## **Høringsvar til forslag til kommuneplantillæg 02 og Forslag til lokalplan 05.10.L01 – museumsbyggeri ved Tirpitz**

### **Varde Kommunes forslag til lokalplan 05.10.L01 og kommuneplantillæg nr. 2 for museumsbyggeri ved Tirpitz**

## Hørings svar til Lokalplan 05.10. L01, Varde kommune

Figur 1

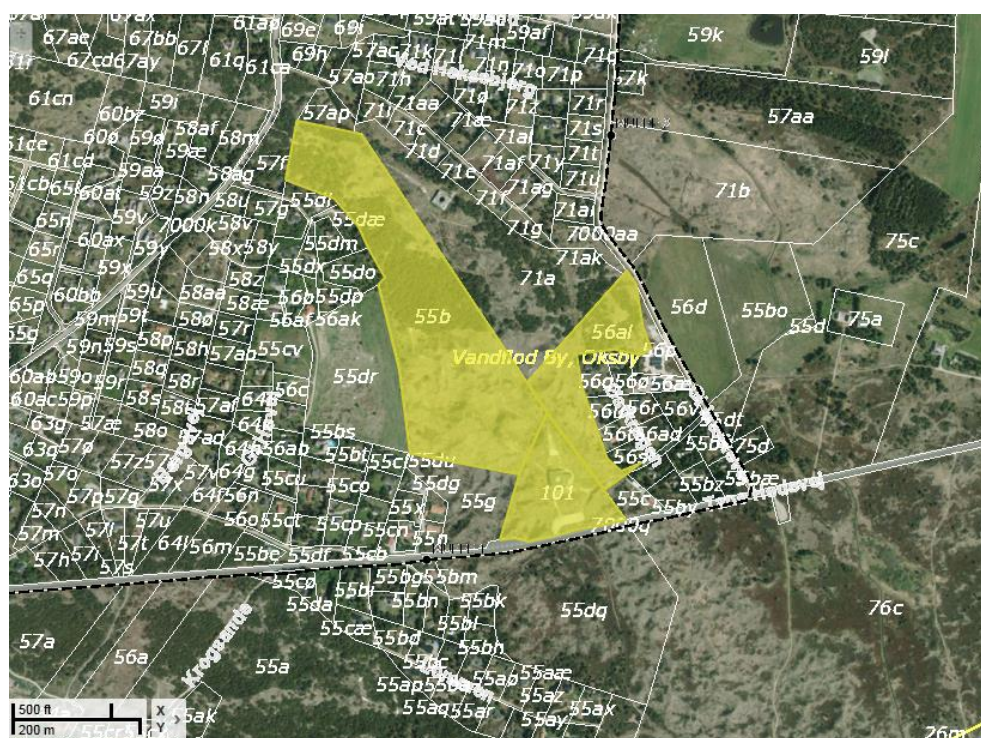
Opmærksomheden henledes til figur 1 på sidste side hvoraf det fremgår, at der nær ved matr. 101 og 56al ligger et 150 kV kabel (Blåvand-Karlsgårde-linjen) i jorden, som er markeret med den stiplede sorte linje. Kablet Blåvand-Karlsgårde-linjen fører strømmen fra havmølleparken på Horns Rev A i land frem til vores transformerstation i Endrup. Kablet er sikret med tinglyst deklARATION, men matr. 101 og matr. 56al ligger uden for deklARATIONSområdet.

Det anbefales, at vise eksisterende og evt. planlagte lednings og kabelanlæg for højspænding i kommuneplantillægget.
